泊発電所 3 号炉 審査資料	
資料番号	SA52-9 r.7.0
提出年月日	令和5年6月30日

設置許可基準規則等への適合状況について  
(重大事故等対処設備)  
比較表

### 2.9 水素爆発による原子炉格納容器の破損を 防止するための設備【52条】

令和 5 年 6 月  
北海道電力株式会社

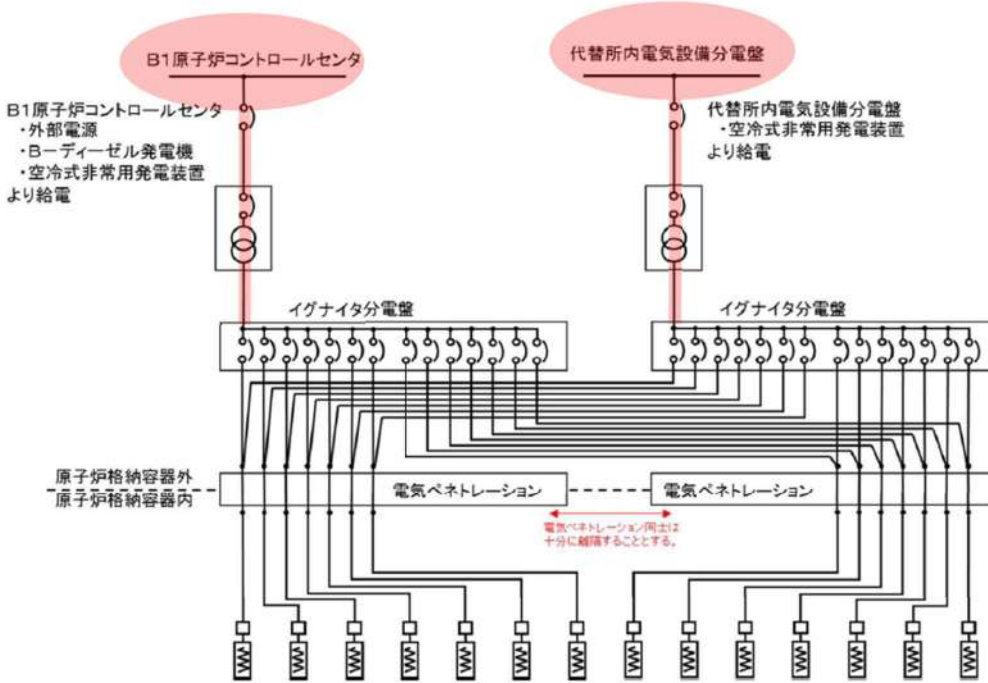
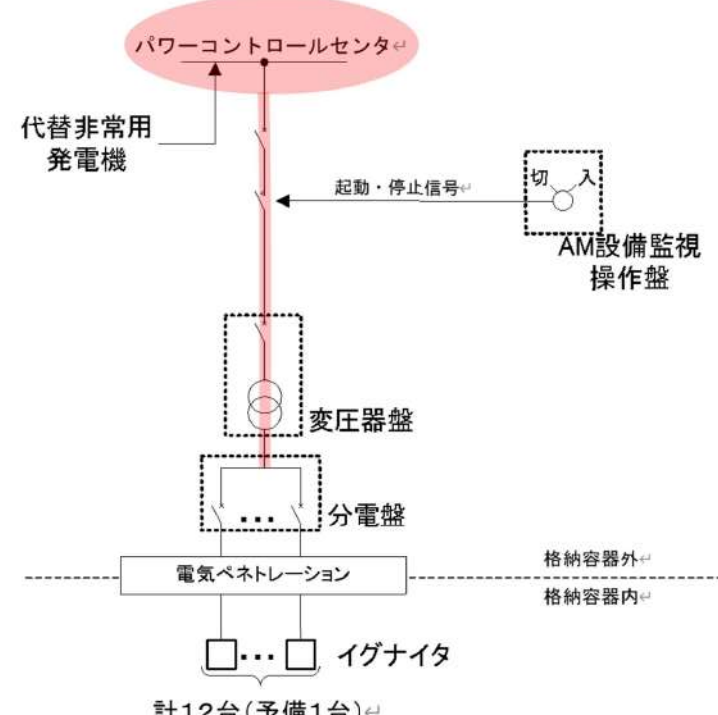
大飯発電所3/4号炉	女川原子力発電所2号炉	泊発電所3号炉	相違理由
<p>2-2) 対応手順・設備の主要な差異</p> <p>【差異①】 水素濃度監視において、電源が喪失した場合に空気作動式の弁を開操作するため、泊はポンペによる開操作、大飯はサンプリング用の弁以外も含めた代替空気供給設備としてポンペに加えて可搬式空気圧縮機も使用する設計としている。いずれも格納容器内空気のサンプリングのための系統構成が可能な設計に相違はない。</p>			
<p>大飯3/4号炉 水素爆発による原子炉格納容器の破損を防止するための設備 概略系統図</p> <p>(52条概略系統図から引用)</p>		<p>泊3号炉 水素爆発による原子炉格納容器の破損を防止するための設備 系統概要図</p> <p>可搬型格納容器内水素濃度計測ユニットによる原子炉格納容器内の水素濃度監視</p>	
<p>(52条系統概要図から引用)</p>			
<p>大飯3/4号炉では、水素濃度監視のための系統構成として、窒素ポンペ（代替制御用空気供給用）及び可搬式空気圧縮機（代替制御用空気供給用）から格納容器サンプルラインの格納容器隔離弁に空気を供給し、空気作動弁である格納容器隔離弁を開操作できる設計とする。窒素ポンペ（代替制御用空気供給用）及び可搬式空気圧縮機（代替制御用空気供給用）は、格納容器サンプル用の弁のみならず他に代替空気供給が必要なものへの供給を賄う設備として設けている。</p>			
<p>泊3号炉では、水素濃度監視のための系統構成として、格納容器空気サンプルライン隔離弁操作用可搬型窒素ガスボンベから空気作動弁である格納容器空気サンプルライン隔離弁に窒素を供給することで、開操作できる設計とする。泊の格納容器空気サンプルライン隔離弁操作用可搬型窒素ガスボンベは、格納容器空気サンプルライン隔離弁専用の窒素ボンベである。</p>

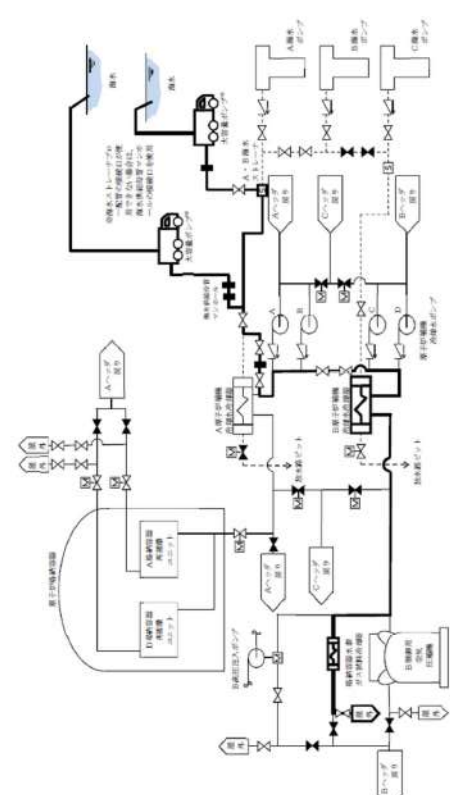
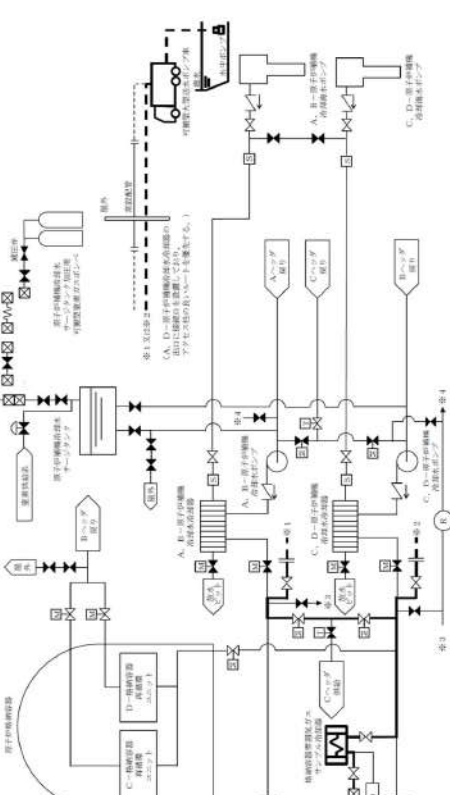
大飯発電所3/4号炉	女川原子力発電所2号炉	泊発電所3号炉	相違理由
 <p>図 9.7.1 水素爆発による原子炉格納容器の破損を防止するための設備 概略系統図 (1)</p>	 <p>図 9.5-3 水素爆発による原子炉格納容器の破損を防止するための設備系統概要図 (原子炉格納容器内の水素濃度監視及び酸素濃度監視)</p>	 <p>図 9.7.3 水素爆発による原子炉格納容器の破損を防止するための設備 系統概要図 (3) 水素濃度監視</p>	<p>設計方針の相違【差異①】</p> <ul style="list-style-type: none"> <li>大飯では既設（常設）の格納容器雰囲気ガスサンプリング圧縮装置を使用しない。泊は、原子炉格納容器圧力が通常運転圧力程度まで低下した場合に格納容器雰囲気ガスサンプリング圧縮装置を使用する。</li> </ul> <p>【大飯】          記載方針の相違</p> <ul style="list-style-type: none"> <li>大飯の系統図にて太線で示すポンプからの代替駆動源供給について、泊はまとめ資料の6.9.3項に記載（P52-42）のため太線としていない。</li> </ul>

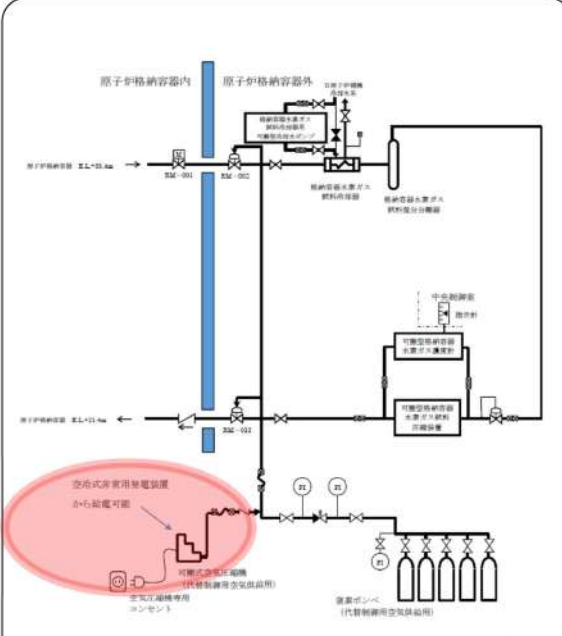
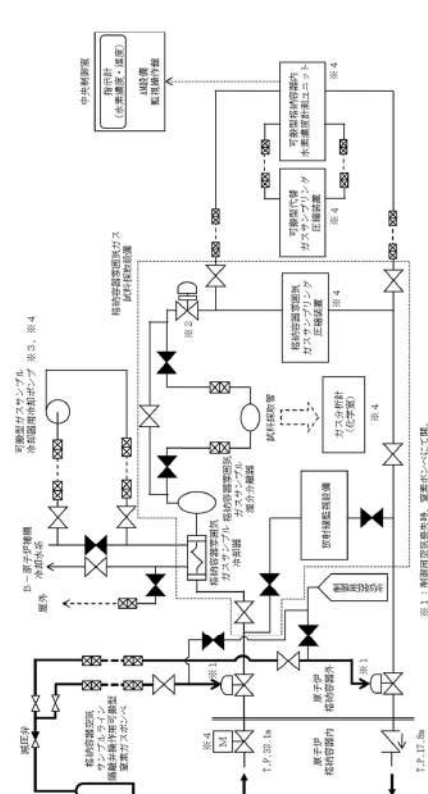
大飯発電所3/4号炉	女川原子力発電所2号炉	泊発電所3号炉	相違理由
 <p>第9.7.1図 水素爆発による原子炉格納容器の破損を防止するための設備 概略系統図 (1)</p> <p>大飯3/4号炉 52-33頁の再掲</p>		 <p>第6.9.3.1図 水素爆発による原子炉格納容器の破損を防止するための設備 系統概要図 水素還元監視</p>	<p>【大飯】                  設計方針の相違【差異①】                  ・大飯では窒素ポンベに加え可搬式空気圧縮機を整備している。</p> <p>【大飯】                  記載方針の相違                  ・大飯の系統図にて太線で示す格納容器内雰囲気ガスのサンプリング系について、泊はまとめ資料の9.7項に記載（P52-33）のため太線としていない。</p>
